Segovia, 03 de enero de 2017
Ref.: ENE01/17

Exp.: PE-82.

ALEGACIONES contra la solicitud de Autorización Administrativa, de Reconocimiento de utilidad pública en concreto y de Declaración de Impacto Ambiental de la instalación definida en el proyecto titulado «**Proyecto de ejecución parque eólico “La Lastra”**».

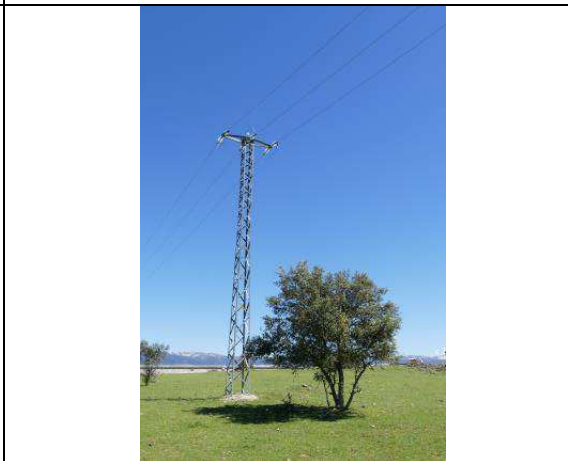
1º) La zona es muy abundante en conejos, lo que provoca la continua visita de aves rapaces que tienen a los lagomorfos como una de sus principales fuentes nutricias. En ese sentido, se aportan fotografías de buitres negros, águila imperial, milanos real y negro, tomadas en la referida visita de 29 de abril.

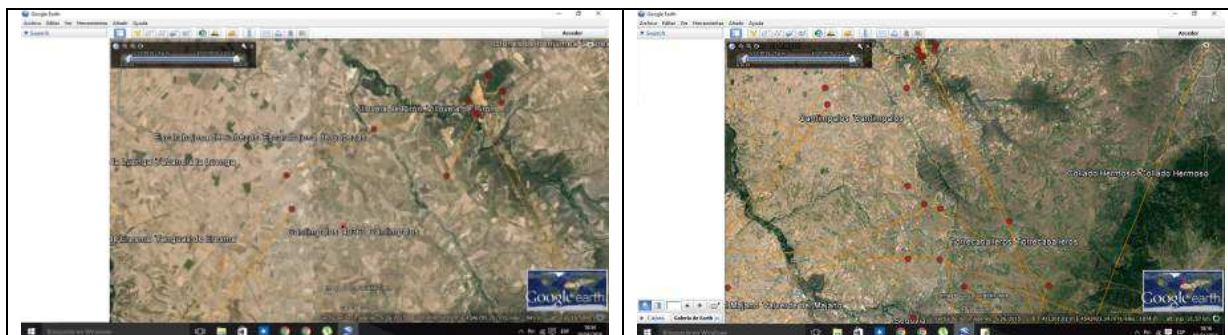
11. La localización del proyectado parque eólico de “La Lastra” interferirá en el trayecto de las necrófagas que desde la sierra de Guadarrama se trasladan a los dos muladares referidos, con evidente y grave riesgo de sufrir una colisión fatal, una circunstancia que es totalmente ignorada por el EIA.

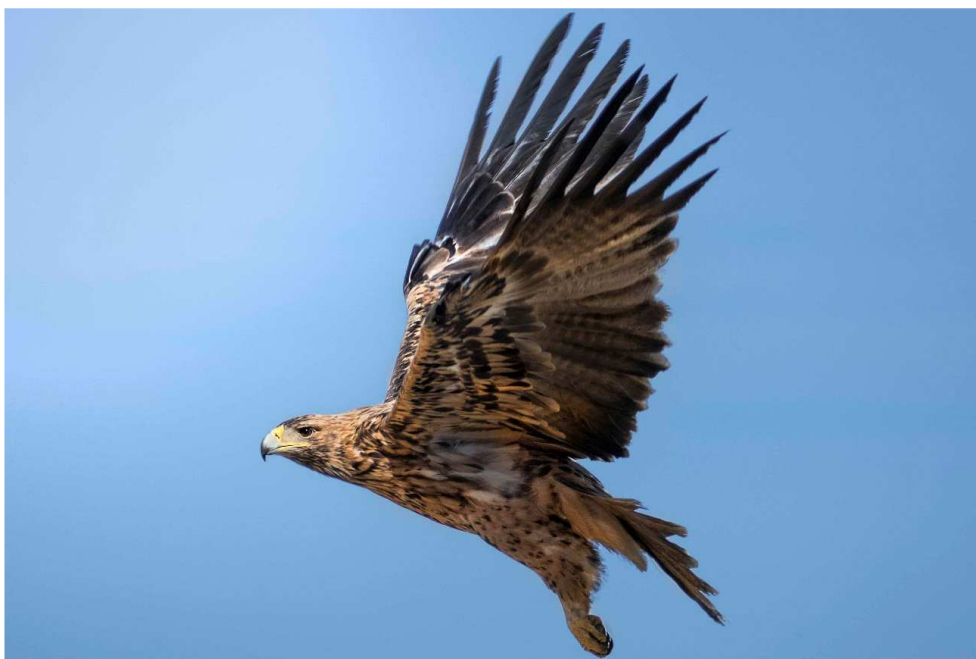
COLECTIVO AZÁLVARO, además, viene realizando seguimientos de aves anilladas que acuden a los cinco muladares gestionados por la Asociación, a través del Sistema de Gestión ARCAN como gestor autorizado de SANDAH, y estudios sobre la interrelación entre estos comederos o PAS (Puntos de alimentación suplementaria) y el relativamente

Como ejemplo, el Buitre negro con la anillada PV5 (se adjunta fotografía del ave realizada en el muladar de Cantimpalos), fue marcado dentro del proyecto de estudio y conservación de la especie que desarrolla SEO/BirdLife en la ZEPA Alto Lozoya (Rascafría, Madrid), para el Parque Nacional de la Sierra de Guadarrama (Consejería de Medio Ambiente de la Comunidad de Madrid). En concreto su anilla metálica es 1113660 (ESI), la anilla de PVC AM[PV5] y se anilló como pollo en nido el 15/7/2014, es un macho por determinación genética a través del ADN y no constan controles previos:

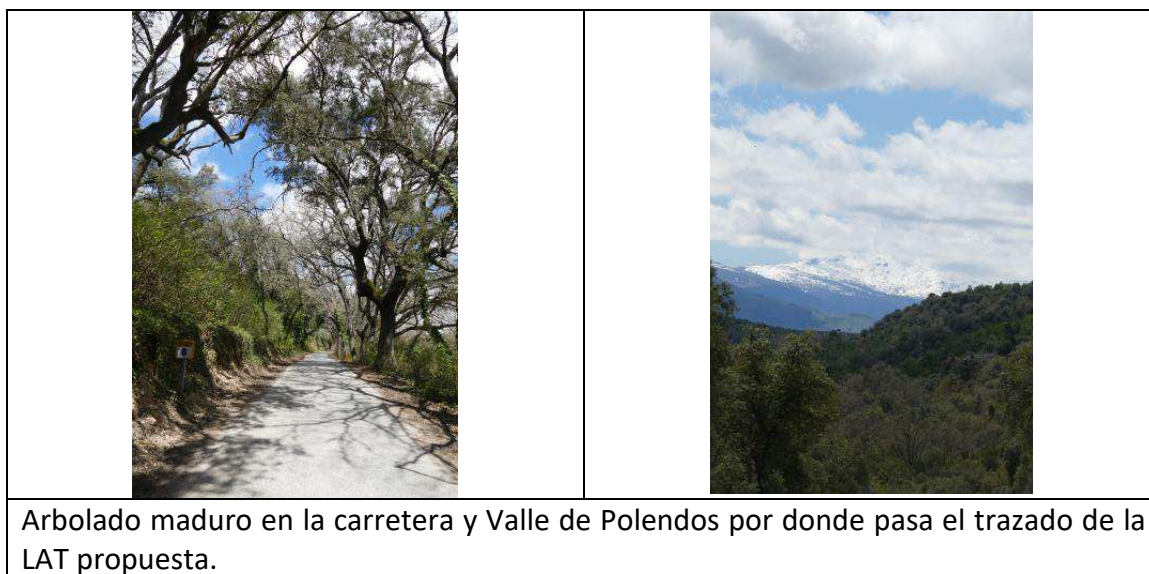
Por ello, y a pesar de la ausencia total de referencias sobre la referida afección en el EIA que ahora examinamos, incluimos nuestras propias observaciones y reflexiones sobre tan grave asunto, que no puede ser pasado por alto en el presente proyecto.

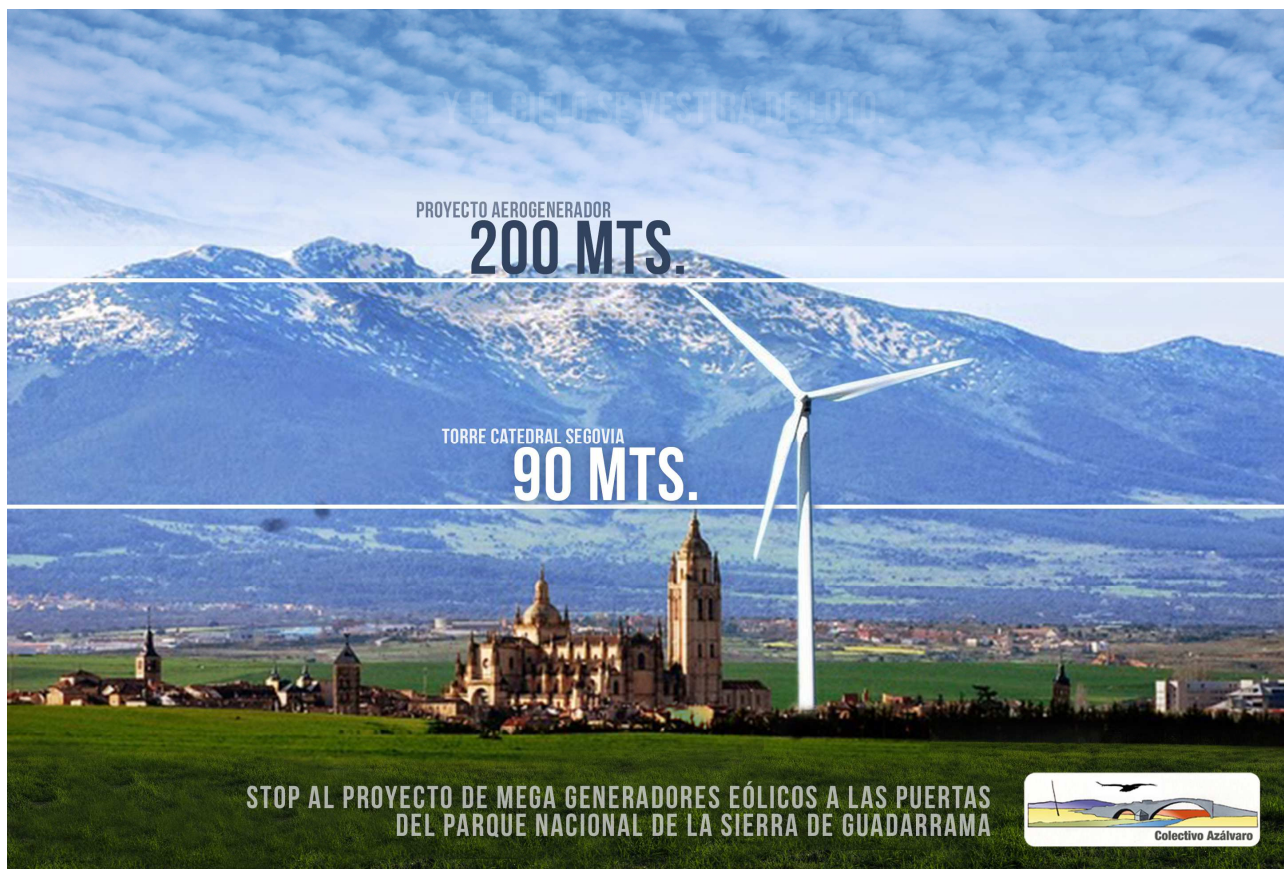
El EIV reconoce que alguna parte de la ciudad de Segovia quedaría incluida dentro de la cuenca visual de los aerogeneradores (*“el parque eólico no tiene una visual directa con la práctica totalidad del centro urbano de Segovia”*, pág. A-25), pero no especifica cuáles. Las características únicas de la ciudad, habida cuenta su incalculable valor patrimonial cultural, monumental, histórico y paisajístico, motivaron que fuera declarada Ciudad Patrimonio de la Humanidad por la UNESCO. El Convenio de Cooperación entre el Reino de España y la Organización de las Naciones Unidas para la Educación, la Ciencia y la
